VYSVĚTLENÍ ZADÁVACÍ DOKUMENTACE Č. 13

| 1.1. Název veřejné zakázky: | Odkanalizování obcí v povodí Jizery |
| Název: | Vodovody a kanalizace Mladá Boleslav, a.s. |

V předané projektové dokumentaci „D.3.01.1. Vzorové uložení kanalizačního potrubí bez souběhu“ je uvedeno:

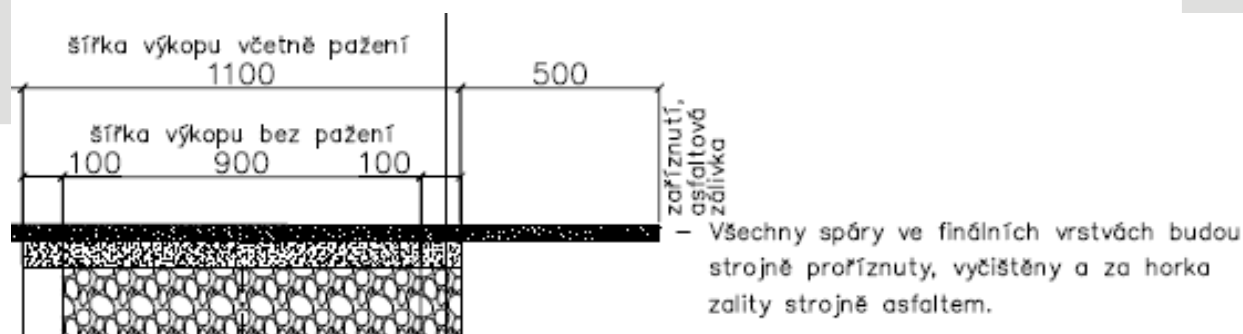
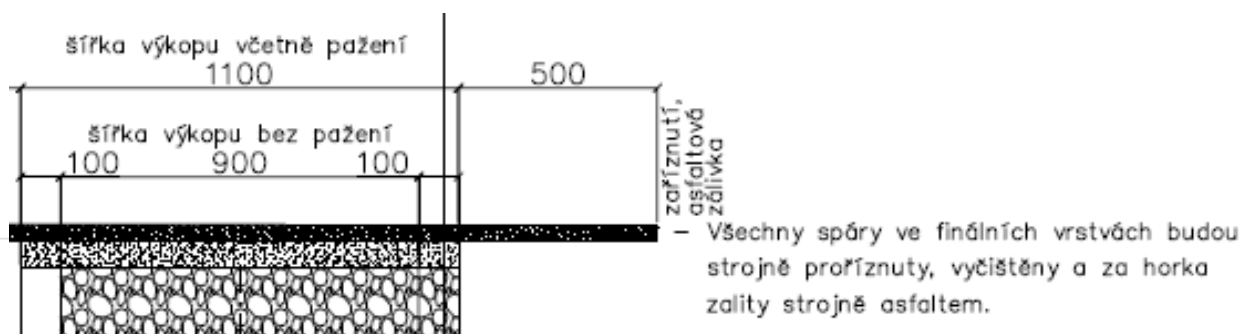
Dotaz č. 2: Soupis prací „Hrdlořezy KNL, uznatelné, soupis prací (zadání)“ část SO 01.12. - Stoka B

V soupisu prací „Hrdlořezy KNL, uznatelné, soupis prací (zadání)“ část „SO 01.12. - Stoka B“ nejsou uvedeny položky pro ocenění prací dle projektové dokumentace:

919112233	Řezání dilatačních spár v živičném krytu vytvoření komůrky pro těsnicí zálivku šířky 20 mm, hloubky 40 mm	m
919122132	Utěsnění dilatačních spár zálivkou za tepla v cementobetonovém nebo živičném krytu včetně adhezního nátěru s těsnicím profilem pod zálivkou, pro komůrky šířky 20 mm, hloubky 40 mm	m
919731121	Zarovnání styčné plochy podkladu nebo krytu podél vybourané části komunikace nebo zpevněné plochy živičné tl. do 50 mm	m
919735112	Řezání stávajícího živičného krytu nebo podkladu hloubky přes 50 do 100 mm	m

Žádáme zadavatele o doplnění položek dle projektové dokumentace pro možnost ocenění.

Zadavatel nebude zadávací dokumentaci doplňovat, pokud se při realizaci SO 01.12. Stoka B zjistí potřeba provést práce, na které dodavatel upozorňuje, bude jejich provedení a úhrada dodavateli řešena ve smyslu § 222 ZZVZ.

V předané projektové dokumentaci „D.10.1. Vzorové uložení vodovodního potrubí“ je uvedeno:

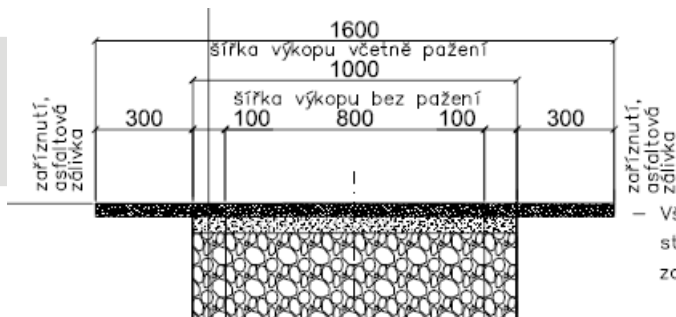
Dotaz č. 3: Soupis prací „Hrdlořezy KNL, neuznatelné, soupis prací (zadání)“ část SO 08.5. - Přeložka vodovodu AG-a

- Všechny spáry ve finálních vrstvách budou strojně profříznuty, vyčištěny a za horka zality strojně asfaltem.

V soupisu prací „Hrdlořezy KNL, neuznatelné, soupis prací (zadání)“ část „SO 08.5. - Přeložka vodovodu AG-a“ nejsou uvedeny položky pro ocenění prací dle projektové dokumentace:

Žádáme zadavatele o doplnění položek dle projektové dokumentace pro možnost ocenění.

Zadavatel nebude zadávací dokumentaci doplňovat, pokud se při realizaci SO 08.5 Přeložka vodovodu AG-a zjistí potřeba provést práce, na které dodavatel upozorňuje, bude jejich provedení a úhrada dodavateli řešena ve smyslu § 222 ZZVZ.

V předané projektové dokumentaci „D.10.1. Vzorové uložení vodovodního potrubí“ je uvedeno:

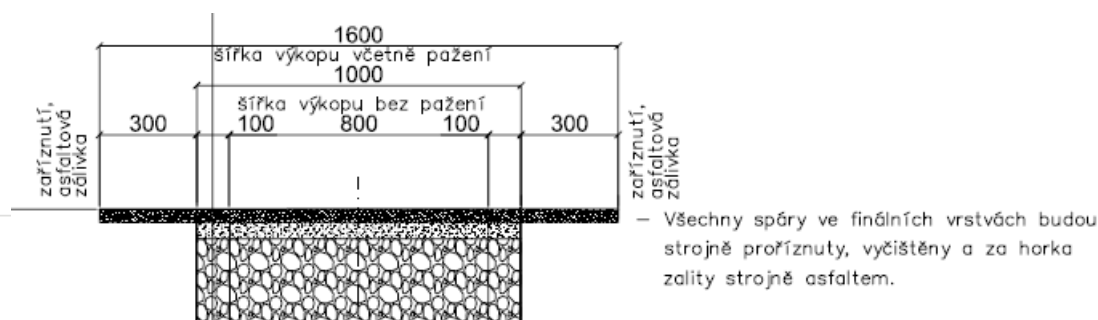
Dotaz č. 5: Soupis prací „Hrdlořezy KNL, neuznatelné, soupis prací (zadání)“ část SO 09.1. - Přeložka dešťové kanalizace

V soupisu prací „Hrdlořezy KNL, neuznatelné, soupis prací (zadání)“ část „SO 09.1. - Přeložka dešťové kanalizace“ nejsou uvedeny položky pro ocenění prací dle projektové dokumentace:

Žádáme zadavatele o doplnění položek dle projektové dokumentace pro možnost ocenění.

Zadavatel nebude zadávací dokumentaci doplňovat, pokud se při realizaci SO 09.1. Přeložka dešťové kanalizace zjistí potřeba provést práce, na které dodavatel upozorňuje, bude jejich provedení a úhrada dodavateli řešena ve smyslu § 222 ZZVZ.
